Vysvětlení / doplnění / změna zadávací dokumentace č. 12

Veřejná zakázka:	„Nemocnice Rychnov nad Kněžnou – rozšíření průmyslové zóny Solnice – Kvasiny“
Ev. č. VVZ:	Z2022-016454
Zadavatel:	Královéhradecký kraj, se sídlem Pivovarské náměstí 1245, 500 03 Hradec Králové, IČO 708 89 546
Způsob zadání:	Otevřené nadlimitní řízení veřejné zakázky na stavební práce podle zákona č. 134/2016 Sb., o zadávání veřejných zakázek, ve znění pozdějších předpisů (dále jen „zákon“ nebo „ZZVZ“)

POHLED SEVER

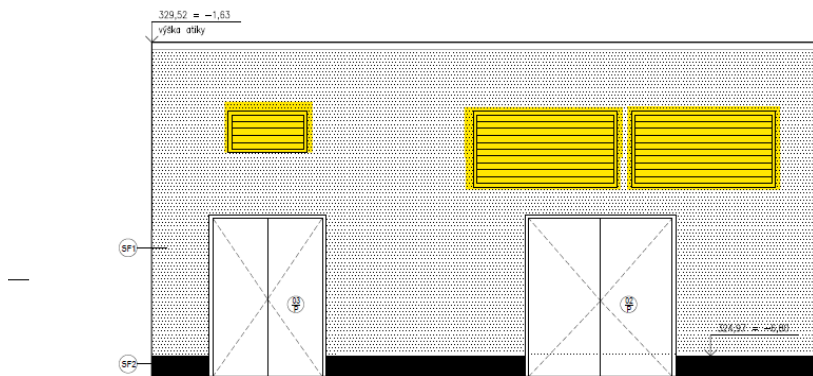
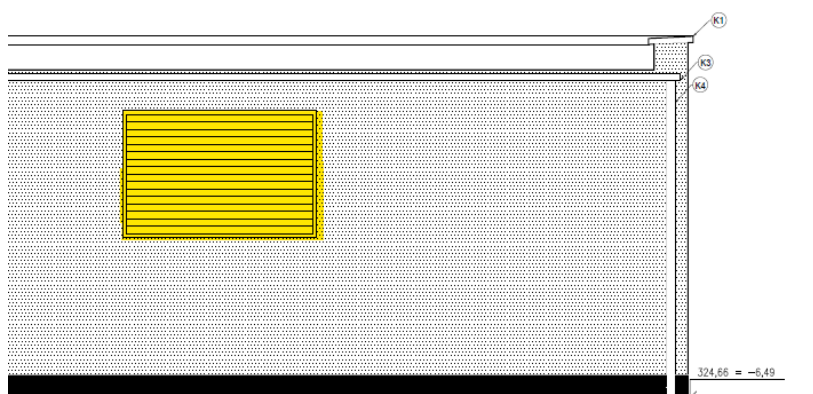
5) Ve výkazu výměr jsme nedohledali Protidešťové fasádě zobrazené na výkrese Pohled sever 1+2ks, Pohled jih 1 ks – viz výřez níže. Tyto žaluzie nejsou vykázány ani v části VZT. Žádáme zadavatele o doplnění.

- ad 3) Dokumentace PBR umísťuje hasicí přístroj i do místnosti PHM (sklad pohonných hmot), tato místnost byla ale zrušena, takže v dokumentaci ASŘ a výkazu výměr je to správně.
- ad 4) Na fasádu je uvažováno s minerální fasádní tepelnou izolací, tedy tabulka skladeb a výkaz výměr jsou správně. Překlep v TZ.
- ad 5) Tyto žaluzie jsou vykázány v části D.2.5 PS 05 Náhradní zdroj v SO 111.
- ad 6) Tato skříň měření je vykázána v části D.2.3 PS 03 Trafostanice v SO 111.

POHLED JIH

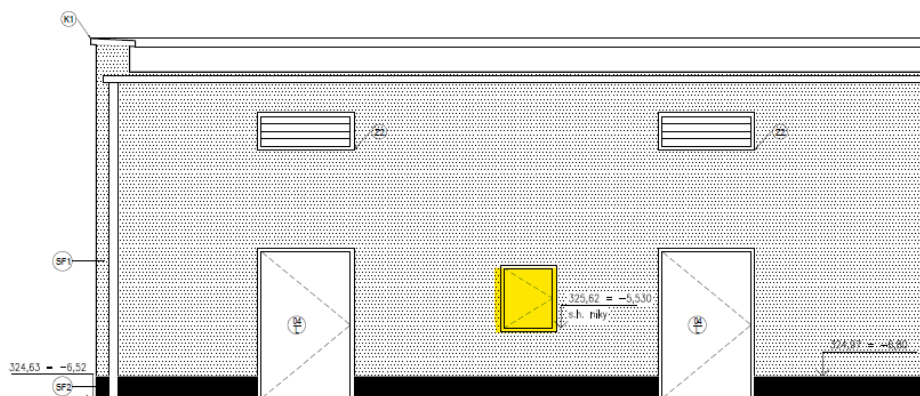
6) Ve výkazu výměr chybí fasádní skříň měření 700x900x400 na jižní fasádě zobrazená na výkresu Pohled jih – viz výřez níže. Žádáme zadavatele o doplnění.

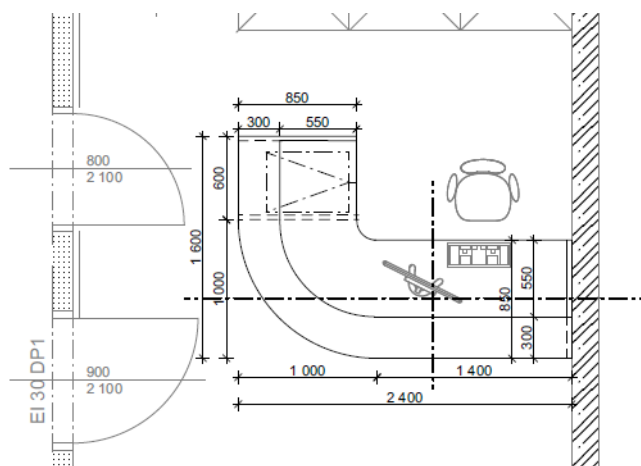
- 2) OS81 Pracovní pult: ve výkazu je uveden rozměr 2,4x1,5 m, ale v Projektové dokumentaci části Interiér je rozměr 2,4 x 1,6 m. Žádáme zadavatele o prověření a sjednocení.

- ad 1) Viz odpověď na dotaz č. 6.
- ad 2) Položka nebude naceňována, viz upravený VV jako příloha VDZ č. 9 ze dne 13. 6. 2022.
- ad 3) Opraveno ve VV, zadavatel uveřejňuje jako přílohu č. 1 tohoto dokumentu upravený výkaz výměr.
- ad 4) Opraveno ve VV, zadavatel uveřejňuje jako přílohu č. 1 tohoto dokumentu upravený výkaz výměr.
- ad 5) Doplněno v oddílu 721 - Zdravotechnika - vnitřní kanalizace, zadavatel uveřejňuje jako přílohu č. 1 tohoto dokumentu upravený výkaz výměr.

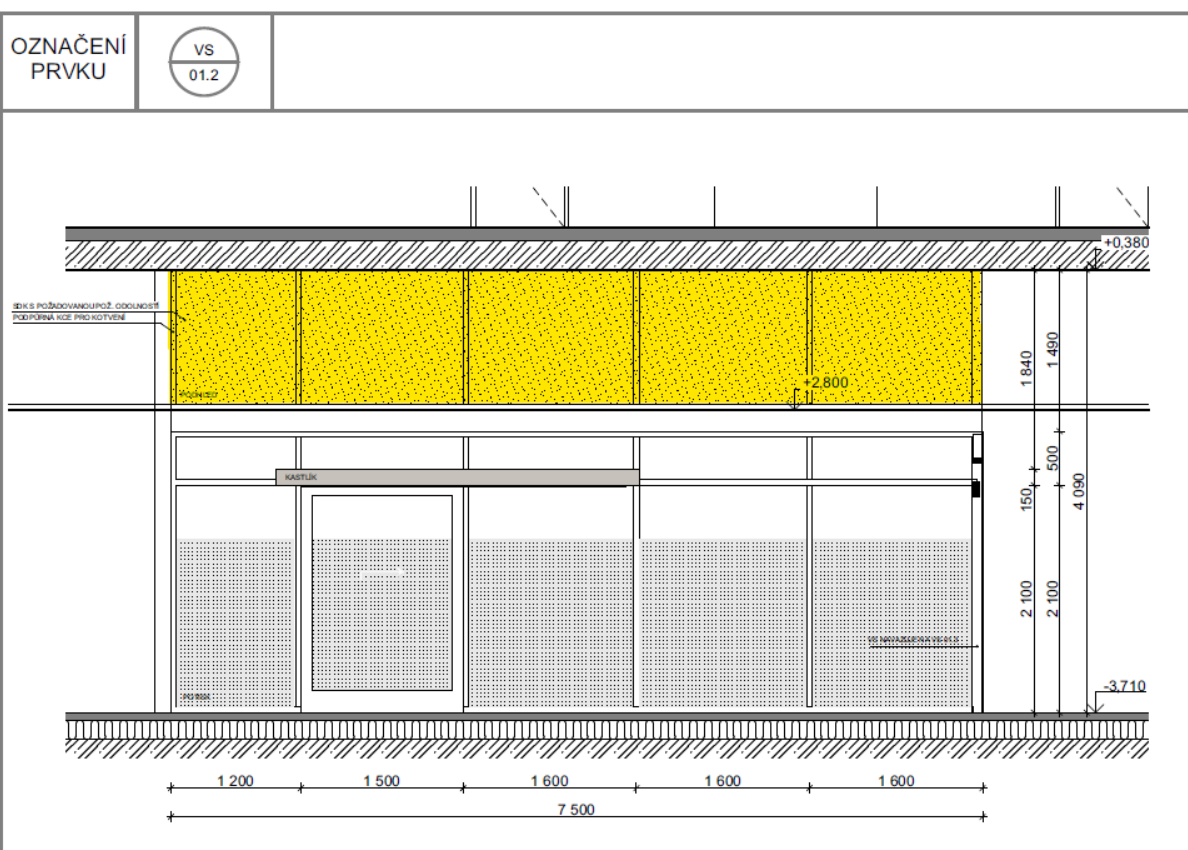
Ve výkazu výměr části SO01 - 1.4.8.1 - Slaboproudá elektrotechnika chybí popis položky č. 56. Žádáme zadavatele o doplnění.

Chybějící text:

Bezk. a biometrický snímač 13,56 MHz (MIFARE, DESFire) s displejem 4,3", bílý (white)

Doplněno do VV, zadavatel uveřejňuje jako přílohu č. 1 tohoto dokumentu upravený výkaz výměr.
